SOLICITATION AMENDMENT
MODIFICATION DE L'INVITATION

Title - Sujet PERIMETER DETECTION SYSTEMS CCTV		
Solicitation No. - N° de l'invitation 21120-147874/A		Amendment No. - N° modif. 007
Client Reference No. - N° de référence du client 21120-14-2007874		Date 2014-08-14
GETS Reference No. - N° de référence de SEAG PW-\$\$HN-334-64960		
File No. - N° de dossier hn334.21120-147874		CCC No./N° CCC - FMS No./N° VME
Solicitation Closes - L'invitation prend fin at - à 02:00 PM on - le 2014-09-05		Time Zone Fuseau horaire Eastern Standard Time EST
F.O.B. - F.A.B. Plant-Usine: <input type="checkbox"/> Destination: <input checked="" type="checkbox"/> Other-Autre: <input type="checkbox"/>		
Address Enquiries to: - Adresser toutes questions à: McLaughlin, Michael		Buyer Id - Id de l'acheteur hn334
Telephone No. - N° de téléphone (819) 956-3622 ()		FAX No. - N° de FAX () -
Destination - of Goods, Services, and Construction: Destination - des biens, services et construction:

***Remplacement des caméras périmétriques
utilisées dans les établissements correctionnels fédéraux***

**EMPLACEMENT DES CAMÉRAS
DE SURVEILLANCE AU CFF**

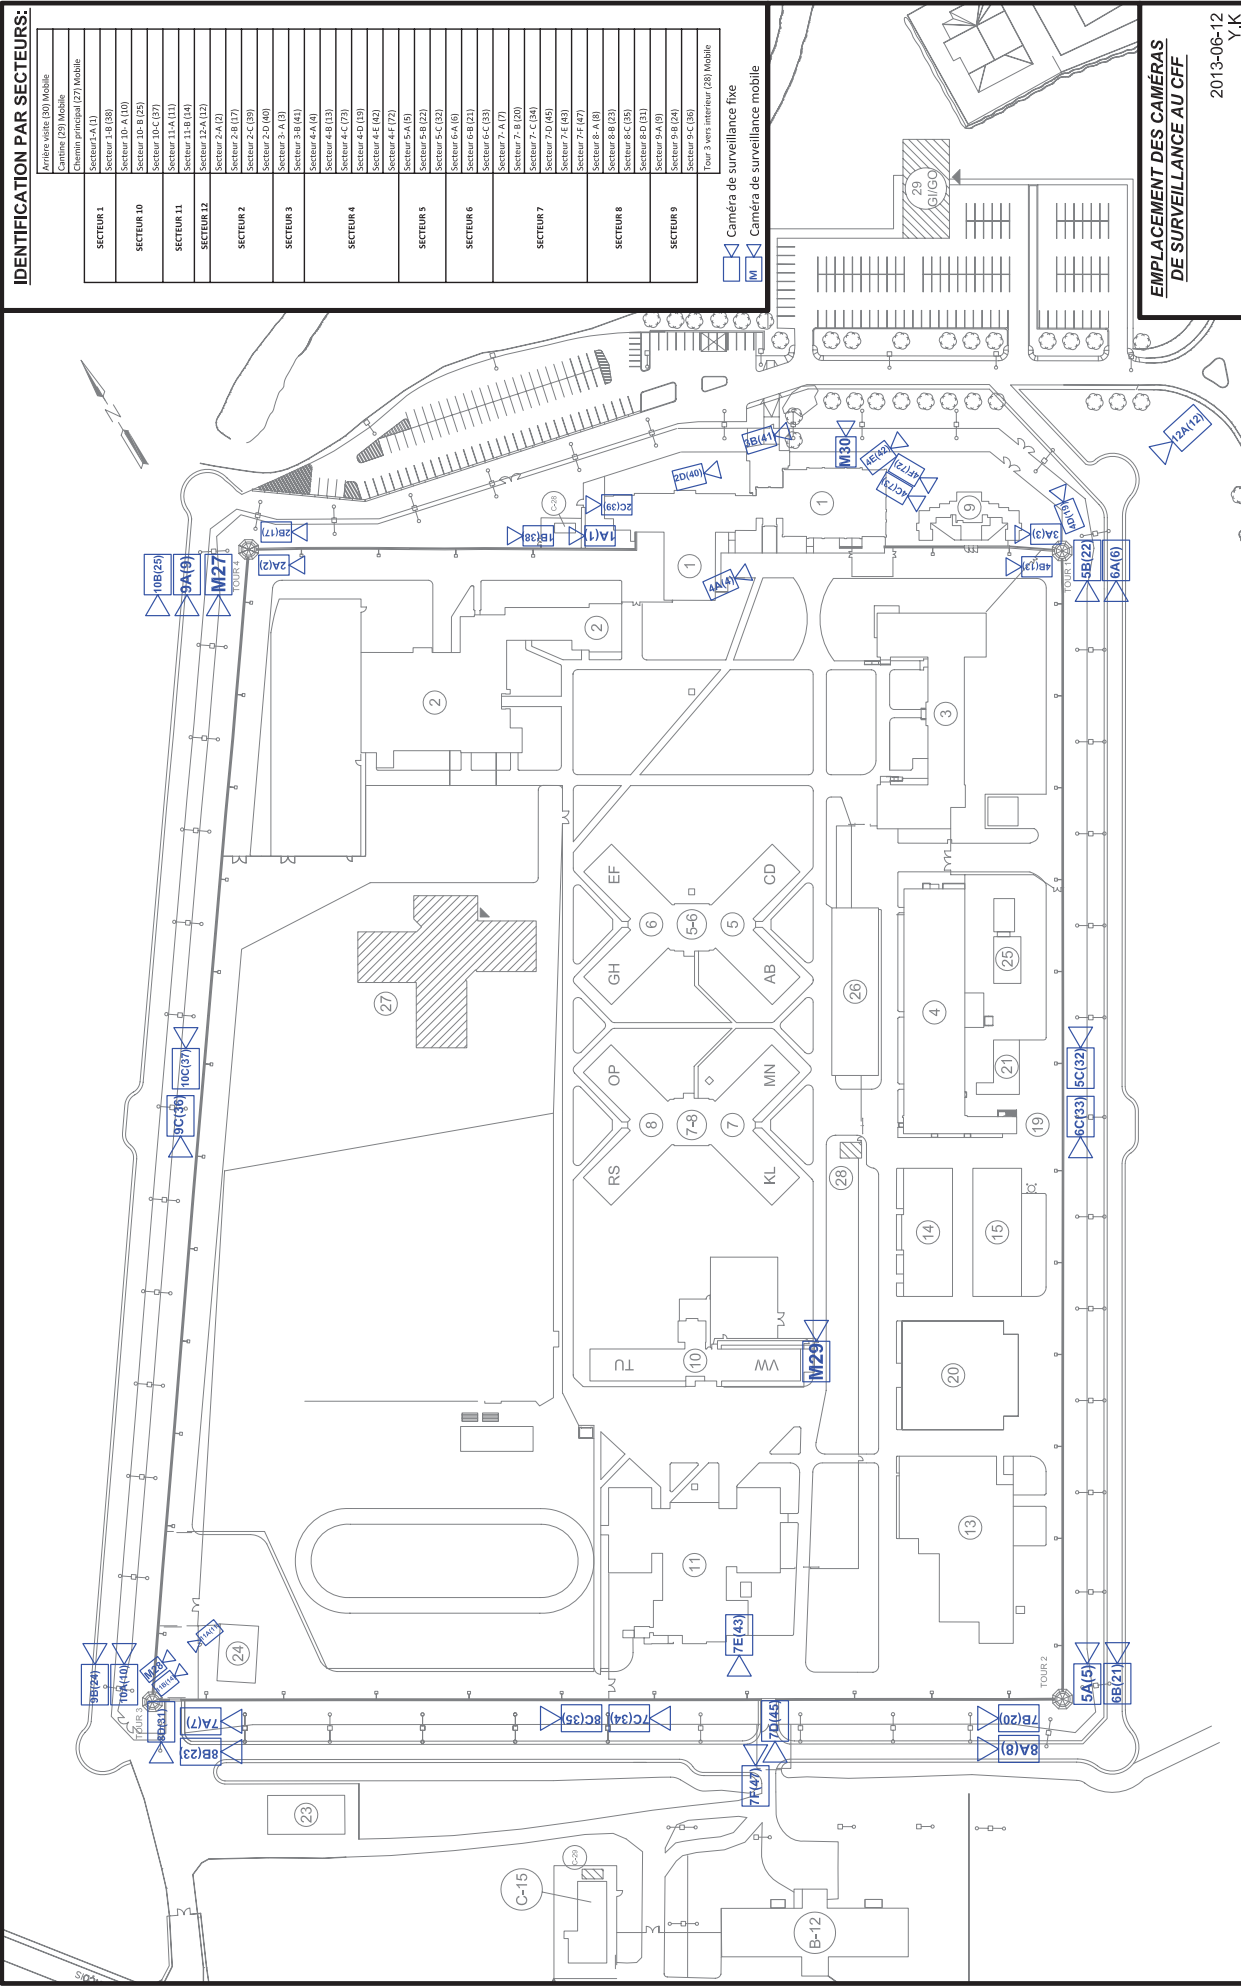
54.	Dans le cas du CFF, l'EST précise qu'il y a 44 caméras, mais le dessin joint à la modification 005 en montre 46. Veuillez confirmer le nombre exact de caméras. Également, veuillez préciser le nombre de caméras reliées aux armoires des tours et le nombre de caméras reliées directement à la SEC. Le dessin n'est pas clair à ce sujet.	R2.54 Les dessins ne sont fournis qu'à titre indicatif. Aucun dessin n'a été produit pour le compte du SCC au cours des mandats précédents. L'annexe B de l'EST précise 44 caméras et boîtiers, en plus de six (6) caméras à titre d'équipement de surplus afin de répondre éventuellement à de nouveaux besoins.

PIDS CCTV
FTC LAVAL QUEBEC

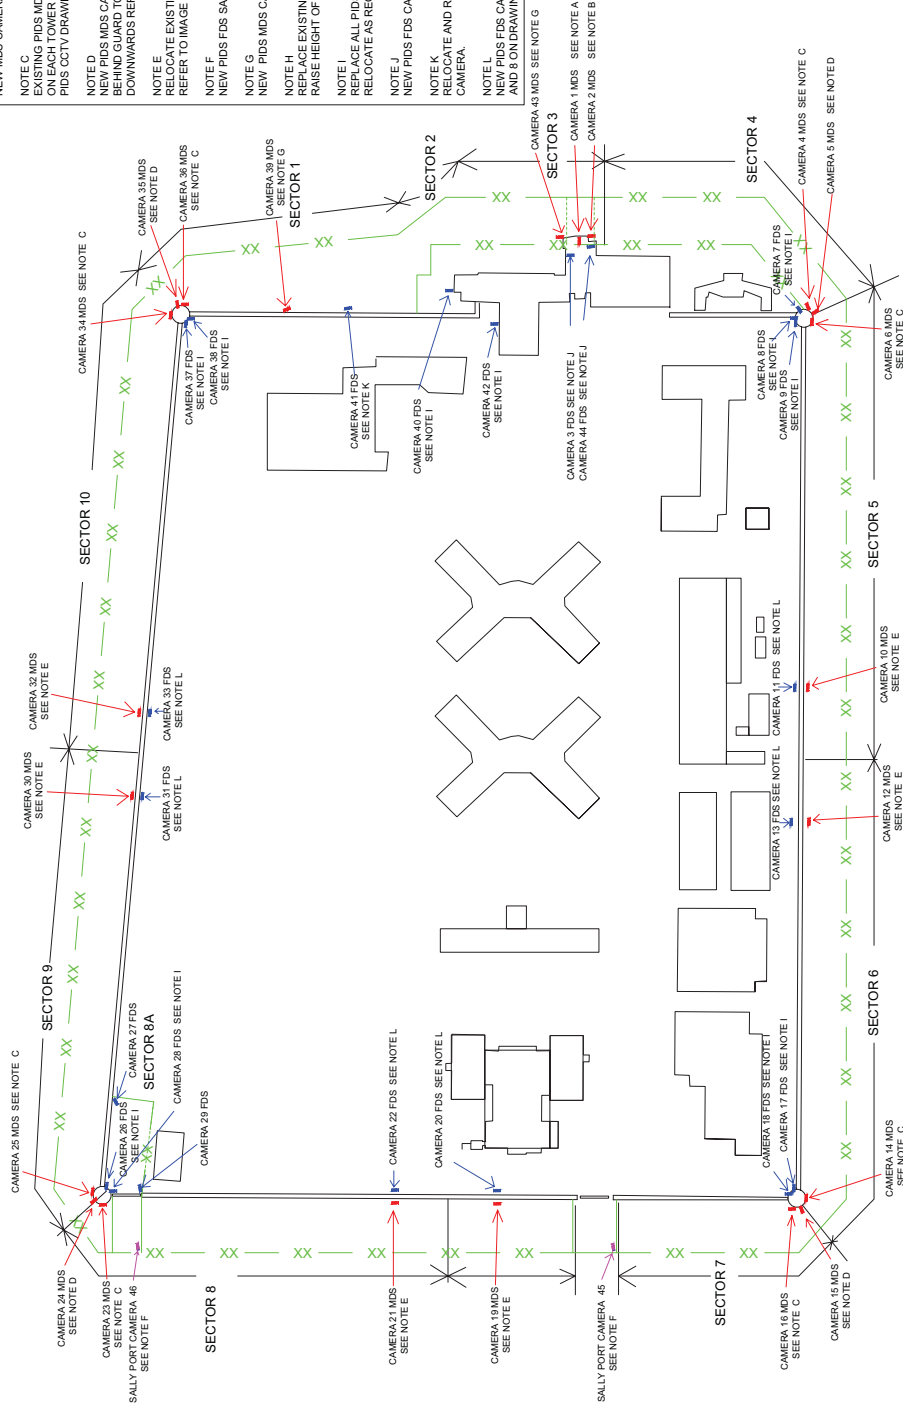
44.	<p>Dans la modification 004, la clarification relative à la section 6.2 indique que de nouveaux conduits doivent être installés afin d'amener la fibre optique de l'intérieur du bâtiment F à la clôture périmétrique à proximité de la sortie extérieure n° 7. Sur le dessin de la page 20 de la modification 004, le bâtiment F est différent de celui du dessin joint à la modification 005. Quelle est la bonne version et où se trouve la sortie extérieure n° 7, puisqu'elle ne figure sur aucun des deux dessins?</p>	<p>R2.44</p> <p>Le bâtiment F est représenté fidèlement dans le dessin joint qui montre également l'emplacement de la sortie extérieure n° 7.</p>
